INFORME INSPECCIÓN

2EME - Avenida 2EME 54321, Santiago, Departamento 12345

- Fecha inspección : 11 de febrero de 2025
- Inicio inspección : 9:00 hrs
- Tipo de vivienda : Departamento
- M2 Vivienda informado : 119,12
- M2 Terraza informado : 18,13
- M2 Azotea informado : 31,13
- M2 terreno informado : NA
- Plan de inspección : Premium
- Fecha chequeo de informe : -

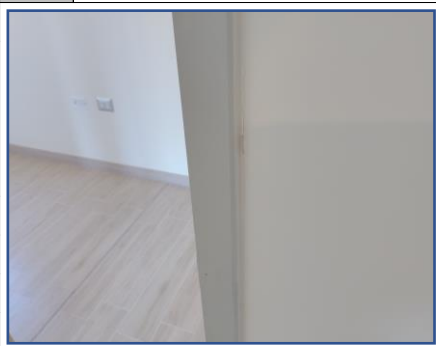
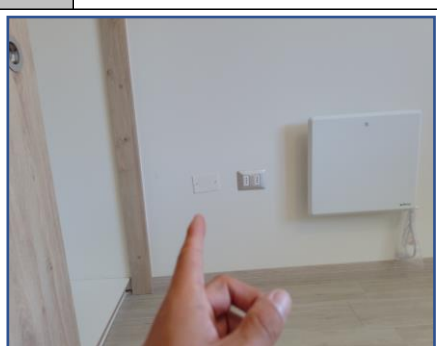
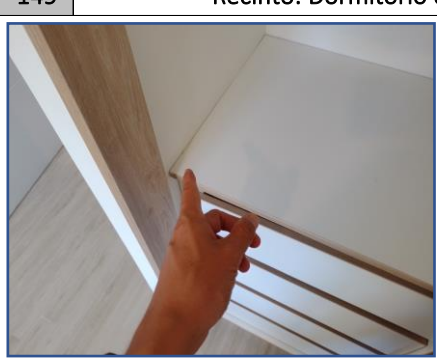
127	Recinto: Estar bajo escalera	128	Recinto: Estar bajo escalera								
 <p>Observación:</p> <p>Abertura entre tapa ciega con muro.</p> <table border="1" data-bbox="607 507 1113 582"> <thead> <tr> <th>Criticidad</th> <th>¿Resuelto? si/no</th> </tr> </thead> <tbody> <tr> <td>Importante</td> <td>-</td> </tr> </tbody> </table> <p>Comentario:</p> <p>-</p>		Criticidad	¿Resuelto? si/no	Importante	-	 <p>Observación:</p> <p>Puerta de dormitorio señalado no queda fija. Se devuelve al abrir.</p> <table border="1" data-bbox="1561 507 2067 582"> <thead> <tr> <th>Criticidad</th> <th>¿Resuelto? si/no</th> </tr> </thead> <tbody> <tr> <td>Importante</td> <td>-</td> </tr> </tbody> </table> <p>Comentario:</p> <p>-</p>		Criticidad	¿Resuelto? si/no	Importante	-
Criticidad	¿Resuelto? si/no										
Importante	-										
Criticidad	¿Resuelto? si/no										
Importante	-										
129	Recinto: Estar bajo escalera	130	Recinto: Estar bajo escalera

<p>Observación:</p> <p>Pasadores de bisagras fuera de posición en acceso a baño.</p> <table border="1" data-bbox="607 893 1113 968"> <thead> <tr> <th>Criticidad</th> <th>¿Resuelto? si/no</th> </tr> </thead> <tbody> <tr> <td>Importante</td> <td>-</td> </tr> </tbody> </table> <p>Comentario:</p> <p>-</p>		Criticidad	¿Resuelto? si/no	Importante	-	 <p>Observación:</p> <p>En acceso a dormitorio principal, marco manchado en su contorno en general.</p> <table border="1" data-bbox="1561 893 2067 968"> <thead> <tr> <th>Criticidad</th> <th>¿Resuelto? si/no</th> </tr> </thead> <tbody> <tr> <td>Estético</td> <td>-</td> </tr> </tbody> </table> <p>Comentario:</p> <p>-</p>		Criticidad	¿Resuelto? si/no	Estético	-
Criticidad	¿Resuelto? si/no										
Importante	-										
Criticidad	¿Resuelto? si/no										
Estético	-										
131	Recinto: Estar bajo escalera	132	Recinto: Estar bajo escalera								
 <p>Observación:</p> <p>Puerta de dormitorio señalado no queda fija. Se devuelve al abrir.</p> <table border="1" data-bbox="607 1281 1113 1356"> <thead> <tr> <th>Criticidad</th> <th>¿Resuelto? si/no</th> </tr> </thead> <tbody> <tr> <td>Importante</td> <td>-</td> </tr> </tbody> </table> <p>Comentario:</p> <p>-</p>		Criticidad	¿Resuelto? si/no	Importante	-	 <p>Observación:</p> <p>Raya bajo interruptor señalado.</p> <table border="1" data-bbox="1561 1281 2067 1356"> <thead> <tr> <th>Criticidad</th> <th>¿Resuelto? si/no</th> </tr> </thead> <tbody> <tr> <td>Estético</td> <td>-</td> </tr> </tbody> </table> <p>Comentario:</p> <p>-</p>		Criticidad	¿Resuelto? si/no	Estético	-

133	Recinto: Dormitorio frente a escalera	134	Recinto: Dormitorio frente a escalera

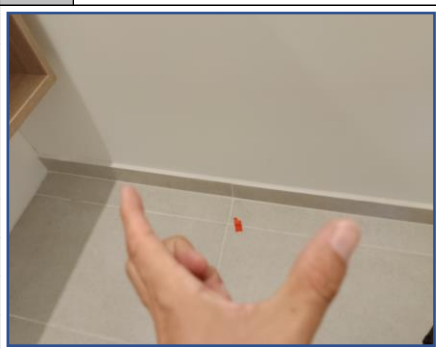
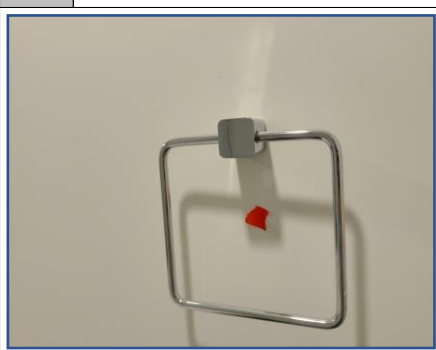
Observación:		Observación:									
Pasadores de bisagra fuera de posición.		Muro sucio o manchado en sector interruptor.									
<table border="1"> <thead> <tr> <th>Criticidad</th> <th>¿Resuelto? si/no</th> </tr> </thead> <tbody> <tr> <td>Importante</td> <td>-</td> </tr> </tbody> </table>		Criticidad	¿Resuelto? si/no	Importante	-	<table border="1"> <thead> <tr> <th>Criticidad</th> <th>¿Resuelto? si/no</th> </tr> </thead> <tbody> <tr> <td>Estético</td> <td>-</td> </tr> </tbody> </table>		Criticidad	¿Resuelto? si/no	Estético	-
Criticidad	¿Resuelto? si/no										
Importante	-										
Criticidad	¿Resuelto? si/no										
Estético	-										
Comentario:		Comentario:									
-		-									
135	Recinto: Dormitorio frente a escalera	136	Recinto: Dormitorio frente a escalera

Observación:		Observación:									
Recinto desnivelado y con planeidad fuera de tolerancia. Hay hasta 2,5 cm de diferencia medidos con laser.		Paramento izquierdo de closet con perdida de material en parte superior.									
<table border="1"> <thead> <tr> <th>Criticidad</th> <th>¿Resuelto? si/no</th> </tr> </thead> <tbody> <tr> <td>Importante</td> <td>-</td> </tr> </tbody> </table>		Criticidad	¿Resuelto? si/no	Importante	-	<table border="1"> <thead> <tr> <th>Criticidad</th> <th>¿Resuelto? si/no</th> </tr> </thead> <tbody> <tr> <td>Estético</td> <td>-</td> </tr> </tbody> </table>		Criticidad	¿Resuelto? si/no	Estético	-
Criticidad	¿Resuelto? si/no										
Importante	-										
Criticidad	¿Resuelto? si/no										
Estético	-										
Comentario:		Comentario:									
-		-									
137	Recinto: Dormitorio frente a escalera	138	Recinto: Dormitorio frente a escalera

Observación:		Observación:									
Paramento derecho de closet con mancha en parte superior marcada.		Terminación defectuosa entre base de closet con muros y paramentos.									
<table border="1"> <thead> <tr> <th>Criticidad</th> <th>¿Resuelto? si/no</th> </tr> </thead> <tbody> <tr> <td>Estético</td> <td>-</td> </tr> </tbody> </table>		Criticidad	¿Resuelto? si/no	Estético	-	<table border="1"> <thead> <tr> <th>Criticidad</th> <th>¿Resuelto? si/no</th> </tr> </thead> <tbody> <tr> <td>Estético</td> <td>-</td> </tr> </tbody> </table>		Criticidad	¿Resuelto? si/no	Estético	-
Criticidad	¿Resuelto? si/no										
Estético	-										
Criticidad	¿Resuelto? si/no										
Estético	-										
Comentario:		Comentario:									
-		-

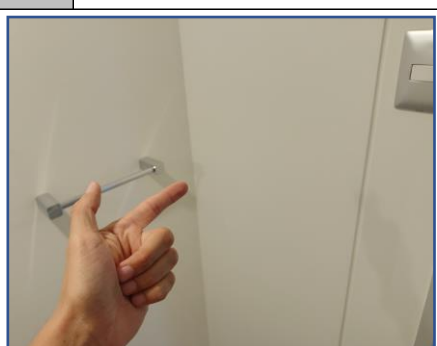
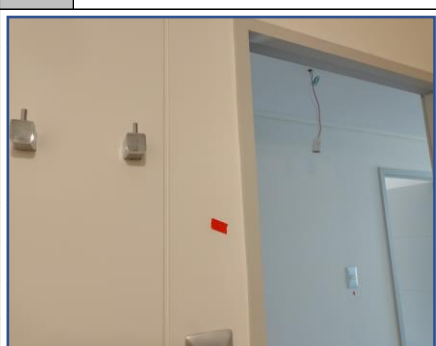
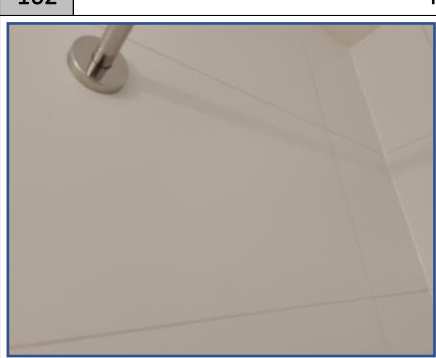
139	Recinto: Dormitorio colindante con dormitorio principal		<p>Observación:</p> <p>En ambos sectores señalados, manchas en muros.</p> <table border="1" data-bbox="607 507 1113 582"> <thead> <tr> <th>Criticidad</th> <th>¿Resuelto? si/no</th> </tr> </thead> <tbody> <tr> <td>Estético</td> <td>-</td> </tr> </tbody> </table> <p>Comentario:</p> <p>-</p>	Criticidad	¿Resuelto? si/no	Estético	-
Criticidad	¿Resuelto? si/no						
Estético	-						
140	Recinto: Dormitorio colindante con dormitorio principal		<p>Observación:</p> <p>Pasadores de bisagra fuera de posición.</p> <table border="1" data-bbox="1561 507 2067 582"> <thead> <tr> <th>Criticidad</th> <th>¿Resuelto? si/no</th> </tr> </thead> <tbody> <tr> <td>Importante</td> <td>-</td> </tr> </tbody> </table> <p>Comentario:</p> <p>-</p>	Criticidad	¿Resuelto? si/no	Importante	-
Criticidad	¿Resuelto? si/no						
Importante	-						
141	Recinto: Dormitorio colindante con dormitorio principal		<p>Observación:</p> <p>Excedentes de material en marco de puerta en parte superior.</p> <table border="1" data-bbox="607 895 1113 970"> <thead> <tr> <th>Criticidad</th> <th>¿Resuelto? si/no</th> </tr> </thead> <tbody> <tr> <td>Estético</td> <td>-</td> </tr> </tbody> </table> <p>Comentario:</p> <p>-</p>	Criticidad	¿Resuelto? si/no	Estético	-

Criticidad	¿Resuelto? si/no						
Estético	-						
142	Recinto: Dormitorio colindante con dormitorio principal		<p>Observación:</p> <p>Perdida de material en marco de puerta en parte inferior izquierda.</p> <table border="1" data-bbox="1561 895 2067 970"> <thead> <tr> <th>Criticidad</th> <th>¿Resuelto? si/no</th> </tr> </thead> <tbody> <tr> <td>Estético</td> <td>-</td> </tr> </tbody> </table> <p>Comentario:</p> <p>-</p>	Criticidad	¿Resuelto? si/no	Estético	-
Criticidad	¿Resuelto? si/no						
Estético	-						
143	Recinto: Dormitorio colindante con dormitorio principal		<p>Observación:</p> <p>Aberturas entre muros con guardapolvos en lado izquierdo de puerta de acceso.</p> <table border="1" data-bbox="607 1278 1113 1353"> <thead> <tr> <th>Criticidad</th> <th>¿Resuelto? si/no</th> </tr> </thead> <tbody> <tr> <td>Estético</td> <td>-</td> </tr> </tbody> </table> <p>Comentario:</p> <p>-</p>	Criticidad	¿Resuelto? si/no	Estético	-

Criticidad	¿Resuelto? si/no						
Estético	-						
144	Recinto: Dormitorio colindante con dormitorio principal		<p>Observación:</p> <p>Hoja izquierda de ventana con rayas.</p> <table border="1" data-bbox="1561 1278 2067 1353"> <thead> <tr> <th>Criticidad</th> <th>¿Resuelto? si/no</th> </tr> </thead> <tbody> <tr> <td>Estético</td> <td>-</td> </tr> </tbody> </table> <p>Comentario:</p> <p>-</p>	Criticidad	¿Resuelto? si/no	Estético	-
Criticidad	¿Resuelto? si/no						
Estético	-

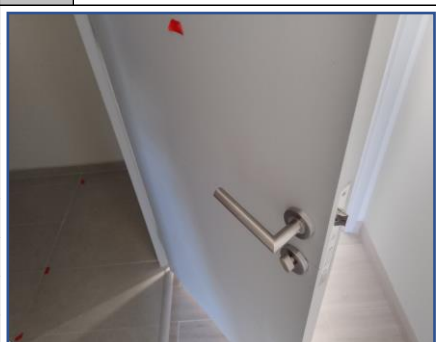
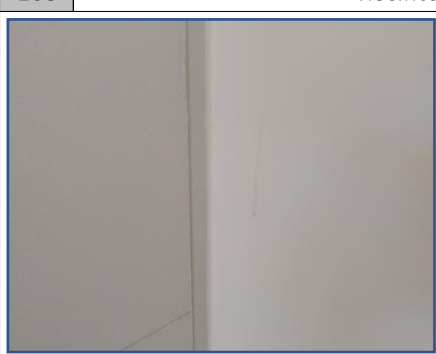
145	Recinto: Dormitorio colindante con dormitorio principal		<p>Observación:</p> <p>Faltan tapa tornillos en marco de ventana.</p> <table border="1" data-bbox="600 507 862 582"> <tr> <td>Criticidad</td> <td>¿Resuelto? si/no</td> </tr> <tr> <td>Importante</td> <td>-</td> </tr> </table> <p>Comentario:</p> <p>-</p>	Criticidad	¿Resuelto? si/no	Importante	-	146	Recinto: Dormitorio colindante con dormitorio principal		<p>Observación:</p> <p>Terminación defectuosa de sello entre marco de puerta con muro en algunos sectores.</p> <table border="1" data-bbox="1554 507 1816 582"> <tr> <td>Criticidad</td> <td>¿Resuelto? si/no</td> </tr> <tr> <td>Estético</td> <td>-</td> </tr> </table> <p>Comentario:</p> <p>-</p>	Criticidad	¿Resuelto? si/no	Estético	-
Criticidad	¿Resuelto? si/no														
Importante	-														
Criticidad	¿Resuelto? si/no														
Estético	-														
147	Recinto: Dormitorio colindante con dormitorio principal		<p>Observación:</p> <p>Tapa ciega señalada desnivelada.</p> <table border="1" data-bbox="600 890 862 965"> <tr> <td>Criticidad</td> <td>¿Resuelto? si/no</td> </tr> <tr> <td>Estético</td> <td>-</td> </tr> </table> <p>Comentario:</p> <p>-</p>	Criticidad	¿Resuelto? si/no	Estético	-	148	Recinto: Dormitorio colindante con dormitorio principal		<p>Observación:</p> <p>Barra de closet manchada.</p> <table border="1" data-bbox="1554 890 1816 965"> <tr> <td>Criticidad</td> <td>¿Resuelto? si/no</td> </tr> <tr> <td>Estético</td> <td>-</td> </tr> </table> <p>Comentario:</p> <p>-</p>	Criticidad	¿Resuelto? si/no	Estético	-

Criticidad	¿Resuelto? si/no														
Estético	-														
Criticidad	¿Resuelto? si/no														
Estético	-														
149	Recinto: Dormitorio colindante con dormitorio principal		<p>Observación:</p> <p>Piquete en bandeja señalada de closet.</p> <table border="1" data-bbox="600 1281 862 1356"> <tr> <td>Criticidad</td> <td>¿Resuelto? si/no</td> </tr> <tr> <td>Estético</td> <td>-</td> </tr> </table> <p>Comentario:</p> <p>-</p>	Criticidad	¿Resuelto? si/no	Estético	-	150	Recinto: Dormitorio colindante con dormitorio principal		<p>Observación:</p> <p>Piquete en bandeja señalada de closet.</p> <table border="1" data-bbox="1554 1281 1816 1356"> <tr> <td>Criticidad</td> <td>¿Resuelto? si/no</td> </tr> <tr> <td>Estético</td> <td>-</td> </tr> </table> <p>Comentario:</p> <p>-</p>	Criticidad	¿Resuelto? si/no	Estético	-
Criticidad	¿Resuelto? si/no														
Estético	-														
Criticidad	¿Resuelto? si/no

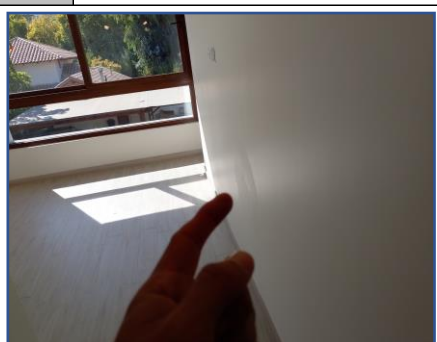
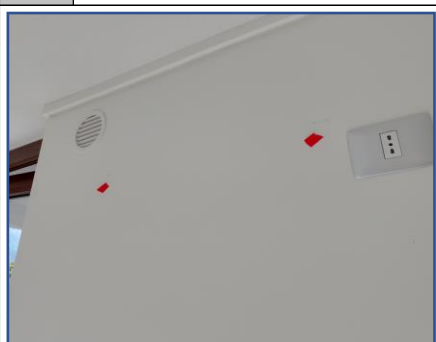
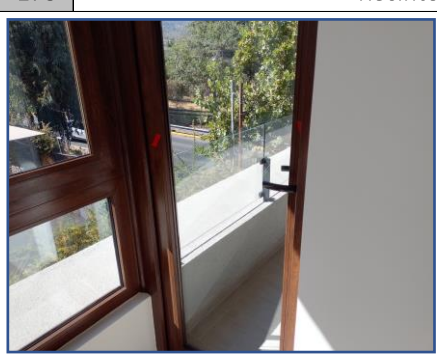
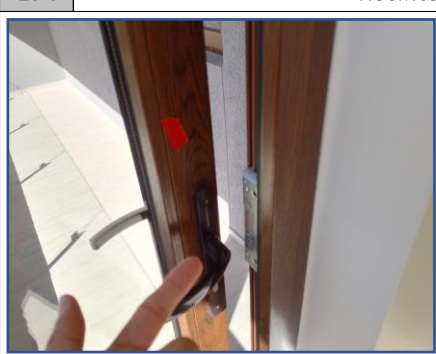
151	Recinto: Dormitorio colindante con dormitorio principal	152	Recinto: Observación general								
 <p>Observación:</p> <p>En parte inferior de closet, aberturas entre el piso con los paramentos verticales.</p> <table border="1" data-bbox="600 507 1115 587"> <thead> <tr> <th>Criticidad</th> <th>¿Resuelto? si/no</th> </tr> </thead> <tbody> <tr> <td>Importante</td> <td>-</td> </tr> </tbody> </table> <p>Comentario:</p> <p>-</p>		Criticidad	¿Resuelto? si/no	Importante	-	 <p>Observación:</p> <p>Enchufes e interruptores manchados en varios sectores de la propiedad.</p> <table border="1" data-bbox="1554 507 2069 587"> <thead> <tr> <th>Criticidad</th> <th>¿Resuelto? si/no</th> </tr> </thead> <tbody> <tr> <td>Estético</td> <td>-</td> </tr> </tbody> </table> <p>Comentario:</p> <p>-</p>		Criticidad	¿Resuelto? si/no	Estético	-
Criticidad	¿Resuelto? si/no										
Importante	-										
Criticidad	¿Resuelto? si/no

Estético	-										
153	Recinto: Baño 2	154	Recinto: Baño 2								
 <p>Observación:</p> <p>Varios cerámicos de piso están levantados o cabeceados.</p> <table border="1" data-bbox="600 893 1115 973"> <thead> <tr> <th>Criticidad</th> <th>¿Resuelto? si/no</th> </tr> </thead> <tbody> <tr> <td>Importante</td> <td>-</td> </tr> </tbody> </table> <p>Comentario:</p> <p>-</p>		Criticidad	¿Resuelto? si/no	Importante	-	 <p>Observación:</p> <p>Los 2 cerámicos de piso señalados están inclinados.</p> <table border="1" data-bbox="1554 893 2069 973"> <thead> <tr> <th>Criticidad</th> <th>¿Resuelto? si/no</th> </tr> </thead> <tbody> <tr> <td>Importante</td> <td>-</td> </tr> </tbody> </table> <p>Comentario:</p> <p>-</p>		Criticidad	¿Resuelto? si/no	Importante	-
Criticidad	¿Resuelto? si/no										
Importante	-										
Criticidad	¿Resuelto? si/no										
Importante	-										
155	Recinto: Baño 2	156	Recinto: Baño 2

<p>Observación:</p> <p>El cajón no cierra correctamente.</p> <table border="1" data-bbox="600 1281 1115 1361"> <thead> <tr> <th>Criticidad</th> <th>¿Resuelto? si/no</th> </tr> </thead> <tbody> <tr> <td>Importante</td> <td>-</td> </tr> </tbody> </table> <p>Comentario:</p> <p>-</p>		Criticidad	¿Resuelto? si/no	Importante	-	 <p>Observación:</p> <p>Muro manchado bajo porta toallero.</p> <table border="1" data-bbox="1554 1281 2069 1361"> <thead> <tr> <th>Criticidad</th> <th>¿Resuelto? si/no</th> </tr> </thead> <tbody> <tr> <td>Estético</td> <td>-</td> </tr> </tbody> </table> <p>Comentario:</p> <p>-</p>		Criticidad	¿Resuelto? si/no	Estético	-
Criticidad	¿Resuelto? si/no										
Importante	-										
Criticidad	¿Resuelto? si/no										
Estético	-

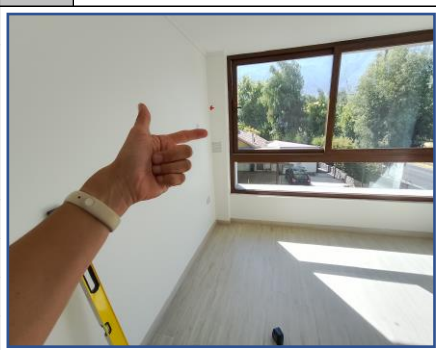
157	Recinto: Baño 2	158	Recinto: Baño 2								
	<p>Observación:</p> <p>Módulos de enchufe embutidos.</p> <table border="1" data-bbox="600 507 1111 582"> <thead> <tr> <th>Criticidad</th> <th>¿Resuelto? si/no</th> </tr> </thead> <tbody> <tr> <td>Importante</td> <td>-</td> </tr> </tbody> </table> <p>Comentario:</p> <p>-</p>	Criticidad	¿Resuelto? si/no	Importante	-		<p>Observación:</p> <p>Mancha en muro en contorno de extractor.</p> <table border="1" data-bbox="1554 507 2072 582"> <thead> <tr> <th>Criticidad</th> <th>¿Resuelto? si/no</th> </tr> </thead> <tbody> <tr> <td>Estético</td> <td>-</td> </tr> </tbody> </table> <p>Comentario:</p> <p>-</p>	Criticidad	¿Resuelto? si/no	Estético	-
Criticidad	¿Resuelto? si/no										
Importante	-										
Criticidad	¿Resuelto? si/no										
Estético	-										
159	Recinto: Baño 2	160	Recinto: Baño 2								
	<p>Observación:</p> <p>Fisuras en encuentro de muros en lado derecho de porta toallero.</p> <table border="1" data-bbox="600 890 1111 965"> <thead> <tr> <th>Criticidad</th> <th>¿Resuelto? si/no</th> </tr> </thead> <tbody> <tr> <td>Importante</td> <td>-</td> </tr> </tbody> </table> <p>Comentario:</p> <p>-</p>	Criticidad	¿Resuelto? si/no	Importante	-		<p>Observación:</p> <p>Terminación defectuosa de pintura en contorno de puerta de acceso. Hay distintos tonos.</p> <table border="1" data-bbox="1554 890 2072 965"> <thead> <tr> <th>Criticidad</th> <th>¿Resuelto? si/no</th> </tr> </thead> <tbody> <tr> <td>Estético</td> <td>-</td> </tr> </tbody> </table> <p>Comentario:</p> <p>-</p>	Criticidad	¿Resuelto? si/no	Estético	-

Criticidad	¿Resuelto? si/no										
Importante	-										
Criticidad	¿Resuelto? si/no										
Estético	-										
161	Recinto: Baño 2	162	Recinto: Baño 2								
	<p>Observación:</p> <p>Falta sello entre grifería de tina con muro.</p> <table border="1" data-bbox="600 1281 1111 1356"> <thead> <tr> <th>Criticidad</th> <th>¿Resuelto? si/no</th> </tr> </thead> <tbody> <tr> <td>Grave</td> <td>-</td> </tr> </tbody> </table> <p>Comentario:</p> <p>-</p>	Criticidad	¿Resuelto? si/no	Grave	-		<p>Observación:</p> <p>Cerámicos sucios o manchados en algunos sectores del recinto.</p> <table border="1" data-bbox="1554 1281 2072 1356"> <thead> <tr> <th>Criticidad</th> <th>¿Resuelto? si/no</th> </tr> </thead> <tbody> <tr> <td>Estético</td> <td>-</td> </tr> </tbody> </table> <p>Comentario:</p> <p>-</p>	Criticidad	¿Resuelto? si/no	Estético	-
Criticidad	¿Resuelto? si/no										
Grave	-										
Criticidad	¿Resuelto? si/no

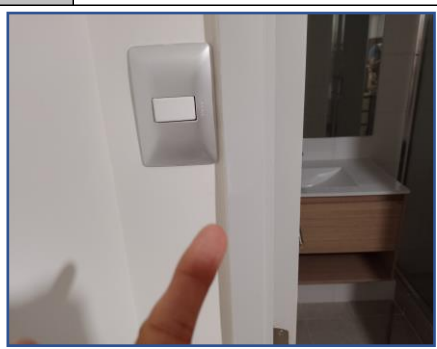
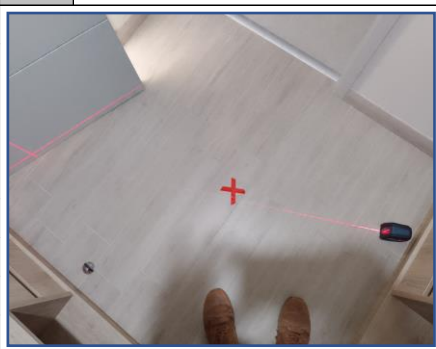
169	Recinto: Dormitorio Principal	170	Recinto: Dormitorio Principal								
	<p>Observación:</p> <p>Puerta de acceso con transparencias de pintura.</p> <table border="1" data-bbox="600 507 1115 584"> <thead> <tr> <th>Criticidad</th> <th>¿Resuelto? si/no</th> </tr> </thead> <tbody> <tr> <td>Estético</td> <td>-</td> </tr> </tbody> </table> <p>Comentario:</p> <p>-</p>	Criticidad	¿Resuelto? si/no	Estético	-		<p>Observación:</p> <p>Quincallería de puerta de acceso con manchas en general.</p> <table border="1" data-bbox="1554 507 2069 584"> <thead> <tr> <th>Criticidad</th> <th>¿Resuelto? si/no</th> </tr> </thead> <tbody> <tr> <td>Estético</td> <td>-</td> </tr> </tbody> </table> <p>Comentario:</p> <p>-</p>	Criticidad	¿Resuelto? si/no	Estético	-
Criticidad	¿Resuelto? si/no										
Estético	-										
Criticidad	¿Resuelto? si/no										
Estético	-										
171	Recinto: Dormitorio Principal	172	Recinto: Dormitorio Principal

<p>Observación:</p> <p>Muro manchado en zona señalada.</p> <table border="1" data-bbox="600 890 1115 967"> <thead> <tr> <th>Criticidad</th> <th>¿Resuelto? si/no</th> </tr> </thead> <tbody> <tr> <td>Estético</td> <td>-</td> </tr> </tbody> </table> <p>Comentario:</p> <p>-</p>	Criticidad	¿Resuelto? si/no	Estético	-		<p>Observación:</p> <p>Muros manchados o rayados en algunos sectores del recinto.</p> <table border="1" data-bbox="1554 890 2069 967"> <thead> <tr> <th>Criticidad</th> <th>¿Resuelto? si/no</th> </tr> </thead> <tbody> <tr> <td>Estético</td> <td>-</td> </tr> </tbody> </table> <p>Comentario:</p> <p>-</p>	Criticidad	¿Resuelto? si/no	Estético	-
Criticidad	¿Resuelto? si/no										
Estético	-										
Criticidad	¿Resuelto? si/no										
Estético	-										
173	Recinto: Dormitorio Principal	174	Recinto: Dormitorio Principal								
	<p>Observación:</p> <p>Puerta hacia terraza cruje al operar.</p> <table border="1" data-bbox="600 1281 1115 1358"> <thead> <tr> <th>Criticidad</th> <th>¿Resuelto? si/no</th> </tr> </thead> <tbody> <tr> <td>Importante</td> <td>-</td> </tr> </tbody> </table> <p>Comentario:</p> <p>-</p>	Criticidad	¿Resuelto? si/no	Importante	-		<p>Observación:</p> <p>Puerta hacia terraza topa en algún punto al operar.</p> <table border="1" data-bbox="1554 1281 2069 1358"> <thead> <tr> <th>Criticidad</th> <th>¿Resuelto? si/no</th> </tr> </thead> <tbody> <tr> <td>Importante</td> <td>-</td> </tr> </tbody> </table> <p>Comentario:</p> <p>-</p>	Criticidad	¿Resuelto? si/no	Importante	-

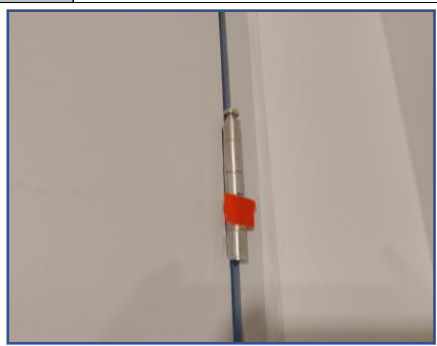
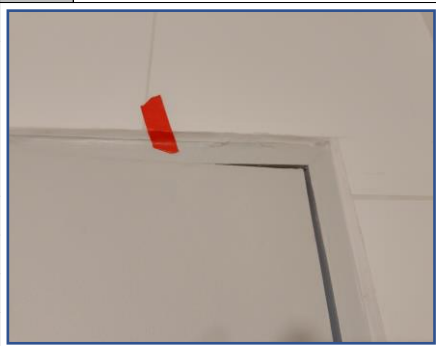
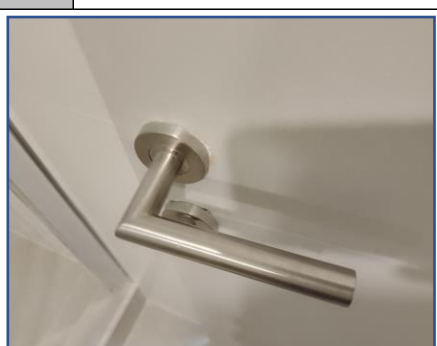
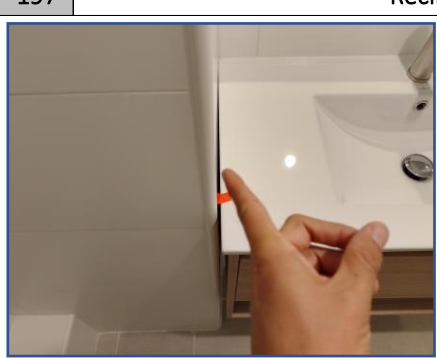
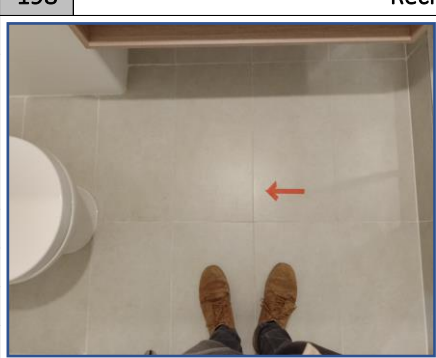
175	Recinto: Dormitorio Principal	176	Recinto: Dormitorio Principal								
 <p>Observación:</p> <p>Hoja derecha de ventana descuadrada.</p> <table border="1" data-bbox="600 507 1115 582"> <thead> <tr> <th>Criticidad</th> <th>¿Resuelto? si/no</th> </tr> </thead> <tbody> <tr> <td>Importante</td> <td>-</td> </tr> </tbody> </table> <p>Comentario:</p> <p>-</p>		Criticidad	¿Resuelto? si/no	Importante	-	 <p>Observación:</p> <p>Hoja izquierda de ventana descuadrada.</p> <table border="1" data-bbox="1554 507 2069 582"> <thead> <tr> <th>Criticidad</th> <th>¿Resuelto? si/no</th> </tr> </thead> <tbody> <tr> <td>Importante</td> <td>-</td> </tr> </tbody> </table> <p>Comentario:</p> <p>-</p>		Criticidad	¿Resuelto? si/no	Importante	-
Criticidad	¿Resuelto? si/no										
Importante	-										
Criticidad	¿Resuelto? si/no										
Importante	-										
177	Recinto: Dormitorio Principal	178	Recinto: Dormitorio Principal

<p>Observación:</p> <p>Celosía desnivelada.</p> <table border="1" data-bbox="600 893 1115 968"> <thead> <tr> <th>Criticidad</th> <th>¿Resuelto? si/no</th> </tr> </thead> <tbody> <tr> <td>Estético</td> <td>-</td> </tr> </tbody> </table> <p>Comentario:</p> <p>-</p>		Criticidad	¿Resuelto? si/no	Estético	-	 <p>Observación:</p> <p>El muro señalado esta inclinado y con planeidad fuera de tolerancia. La celosía copio el desnivel. Hay una diferencia de hasta 2,5 cms medidos con laser.</p> <table border="1" data-bbox="1554 893 2069 968"> <thead> <tr> <th>Criticidad</th> <th>¿Resuelto? si/no</th> </tr> </thead> <tbody> <tr> <td>Estético</td> <td>-</td> </tr> </tbody> </table> <p>Comentario:</p> <p>-</p>		Criticidad	¿Resuelto? si/no	Estético	-
Criticidad	¿Resuelto? si/no										
Estético	-										
Criticidad	¿Resuelto? si/no										
Estético	-										
179	Recinto: Dormitorio Principal	180	Recinto: Dormitorio Principal

<p>Observación:</p> <p>Tapa ciega señalada desnivelada.</p> <table border="1" data-bbox="600 1279 1115 1355"> <thead> <tr> <th>Criticidad</th> <th>¿Resuelto? si/no</th> </tr> </thead> <tbody> <tr> <td>Estético</td> <td>-</td> </tr> </tbody> </table> <p>Comentario:</p> <p>-</p>		Criticidad	¿Resuelto? si/no	Estético	-	 <p>Observación:</p> <p>Artefactos de muro desnivelados en varios sectores del recinto.</p> <table border="1" data-bbox="1554 1279 2069 1355"> <thead> <tr> <th>Criticidad</th> <th>¿Resuelto? si/no</th> </tr> </thead> <tbody> <tr> <td>Estético</td> <td>-</td> </tr> </tbody> </table> <p>Comentario:</p> <p>-</p>		Criticidad	¿Resuelto? si/no	Estético	-
Criticidad	¿Resuelto? si/no										
Estético	-										
Criticidad	¿Resuelto? si/no										
Estético	-

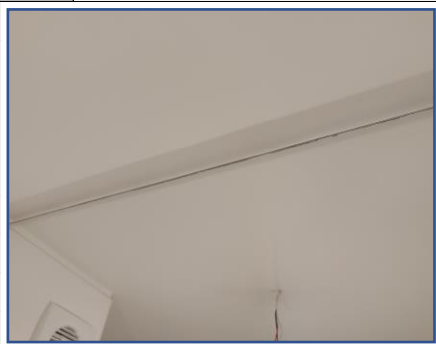
181	Recinto: Dormitorio Principal	182	Recinto: Walk in closet								
 <p>Observación:</p> <p>Losa bajo cerámicos con planeidad fuera de tolerancia en sector acceso.</p> <table border="1" data-bbox="600 507 1115 582"> <thead> <tr> <th>Criticidad</th> <th>¿Resuelto? si/no</th> </tr> </thead> <tbody> <tr> <td>Importante</td> <td>-</td> </tr> </tbody> </table> <p>Comentario:</p> <p>-</p>		Criticidad	¿Resuelto? si/no	Importante	-	 <p>Observación:</p> <p>Guardapolvos y muros sucios o manchados en alguno sectores.</p> <table border="1" data-bbox="1554 507 2069 582"> <thead> <tr> <th>Criticidad</th> <th>¿Resuelto? si/no</th> </tr> </thead> <tbody> <tr> <td>Estético</td> <td>-</td> </tr> </tbody> </table> <p>Comentario:</p> <p>-</p>		Criticidad	¿Resuelto? si/no	Estético	-
Criticidad	¿Resuelto? si/no										
Importante	-										
Criticidad	¿Resuelto? si/no										
Estético	-										
183	Recinto: Walk in closet	184	Recinto: Walk in closet

<p>Observación:</p> <p>Encuentro de pilastras fisuradas.</p> <table border="1" data-bbox="600 893 1115 968"> <thead> <tr> <th>Criticidad</th> <th>¿Resuelto? si/no</th> </tr> </thead> <tbody> <tr> <td>Estético</td> <td>-</td> </tr> </tbody> </table> <p>Comentario:</p> <p>-</p>		Criticidad	¿Resuelto? si/no	Estético	-	 <p>Observación:</p> <p>Marco de puerta con terminación defectuosa en parte superior derecha.</p> <table border="1" data-bbox="1554 893 2069 968"> <thead> <tr> <th>Criticidad</th> <th>¿Resuelto? si/no</th> </tr> </thead> <tbody> <tr> <td>Estético</td> <td>-</td> </tr> </tbody> </table> <p>Comentario:</p> <p>-</p>		Criticidad	¿Resuelto? si/no	Estético	-
Criticidad	¿Resuelto? si/no										
Estético	-										
Criticidad	¿Resuelto? si/no										
Estético	-										
185	Recinto: Walk in closet	186	Recinto: Walk in closet								
 <p>Observación:</p> <p>Puerta de acceso con terminaciones defectuosas de pintura en su contorno.</p> <table border="1" data-bbox="600 1281 1115 1356"> <thead> <tr> <th>Criticidad</th> <th>¿Resuelto? si/no</th> </tr> </thead> <tbody> <tr> <td>Estético</td> <td>-</td> </tr> </tbody> </table> <p>Comentario:</p> <p>-</p>		Criticidad	¿Resuelto? si/no	Estético	-	 <p>Observación:</p> <p>Los cajones señalados están manchados por el interior en general.</p> <table border="1" data-bbox="1554 1281 2069 1356"> <thead> <tr> <th>Criticidad</th> <th>¿Resuelto? si/no</th> </tr> </thead> <tbody> <tr> <td>Estético</td> <td>-</td> </tr> </tbody> </table> <p>Comentario:</p> <p>-</p>		Criticidad	¿Resuelto? si/no	Estético	-
